TRANS/WP.29/GRE/2002/36
17 juillet 2002

PROPOSITION DE PROJET D'AMENDEMENTS
AU RÈGLEMENT N° 37

(Lampes à incandescence)

Communication de l'expert du Groupe de travail «Bruxelles 1952» (GTB)

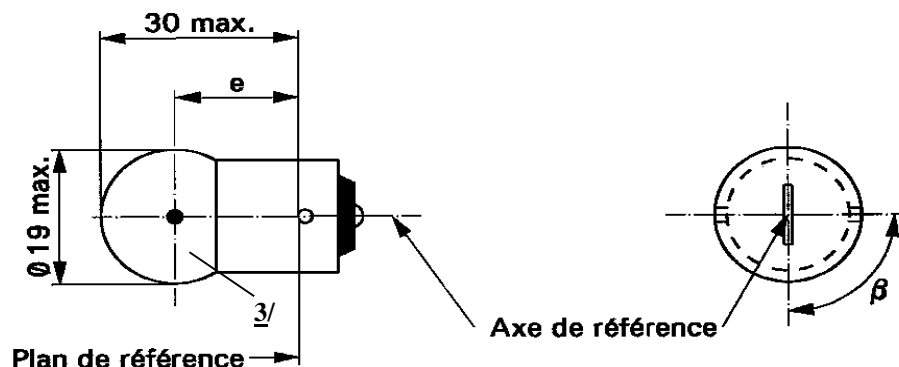
Feuille P21W/2,

- * Des modifications rédactionnelles ont été apportées sur la feuille P21W/2 pour que des renvois à celle-ci puissent être faits dans les feuilles de données relatives aux versions lumière jaune-auto et lumière rouge.

Remplacer par la nouvelle feuille P21W/2.

Feuille R10W/1

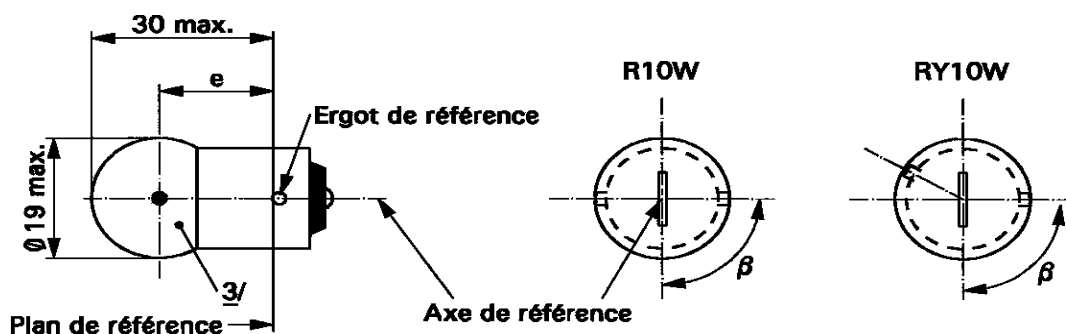
Feuille R10W et RY10W,

- * Des données relatives à la version lumière rouge ont été ajoutées sur la feuille R5W.
 - * Les feuilles R10W et RY10W ont été réunies en une seule et des données relatives à la version lumière rouge y ont été ajoutées.

Remplacer par la nouvelle feuille R10W, RY10W et RR10W.

Feuille W5W/1

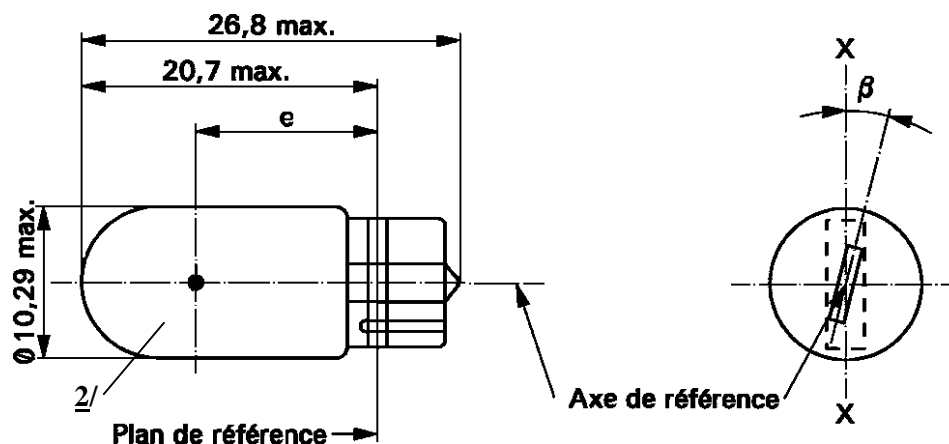
Feuille W5W et feuille WY5W,

- * Les feuilles W5W et WY5W ont été réunies en une seule et des données relatives à la version lumière rouge y ont été ajoutées.
 - * La feuille PY27/7W/1 a été remplacée par la nouvelle feuille PY27/7W/1 et les feuilles .../2 et .../3 ont été supprimées. Le «box system» pour P27/7W est le même que pour PY27/W. La feuille .../1 comprend un renvoi au «box system» de la version lumière blanche.

Remplacer par la nouvelle feuille W5W, WY5W et WR5W.

Feuille PY27/7W/1

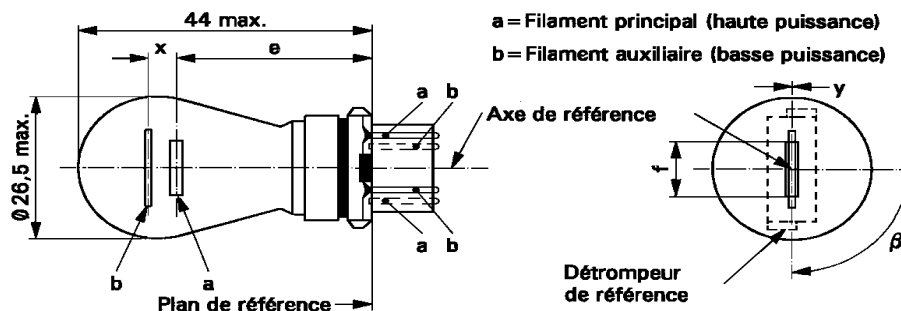
Feuilles PY27/7W,

Remplacer par la nouvelle feuille PY27/7W.

CATÉGORIES P19W, PY19W, PR19W, PS19W, PSY19W ET PSR19W **Feuille P19W/1**

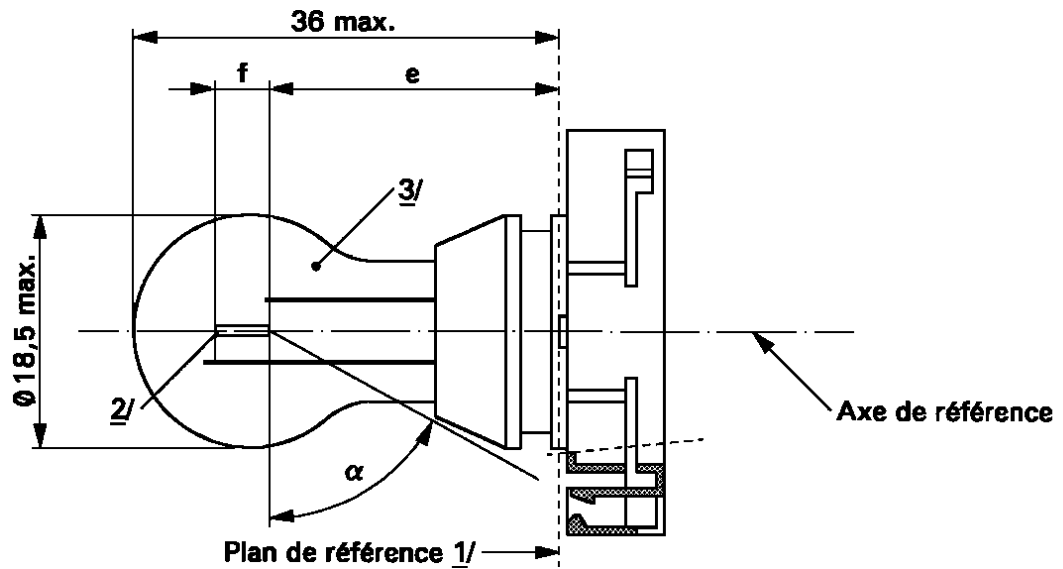
Feuilles P19W, PS19W, PY19W et PSY19W,

- * Des données relatives à la version lumière rouge ont été ajoutées sur les feuilles P19W, PS19W, PY19W et PSY19W.
 - * Des données relatives à la version lumière rouge ont été ajoutées sur les feuilles P24W, PS24W, PY24W et PSY24W.

Remplacer par les nouvelles feuilles P19W, PY19W, PR19W, PS19W, PSY19W et PSR19W.

Feuille PR21/4W/1

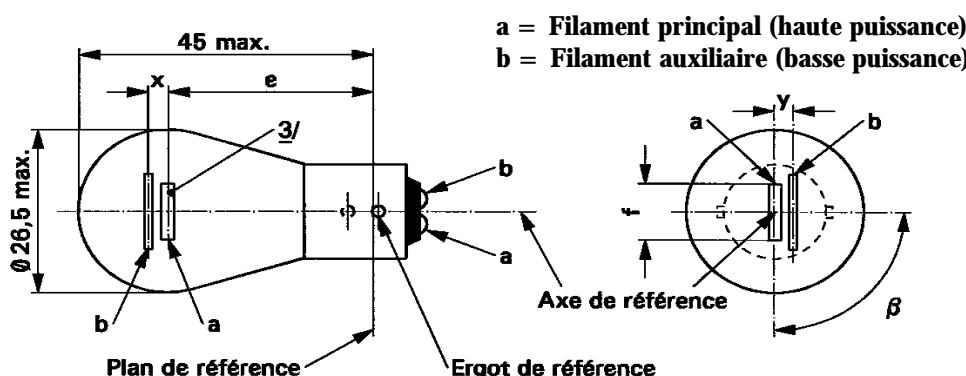
Ajouter à la fin les nouvelles feuilles de données,

PR21W, PR21/4W, PR21/5W et PR27/7W ainsi conçues:

- * Les feuilles PR21W, PR21/4W, PR21/5W et PR27/7W ont été ajoutées; des renvois sont faits aux «box systems» des versions lumière rouge.
 - * Une partie du texte de certaines notes de bas de page a été supprimée parce qu'elle figure dans la version révisée du paragraphe 3.10.
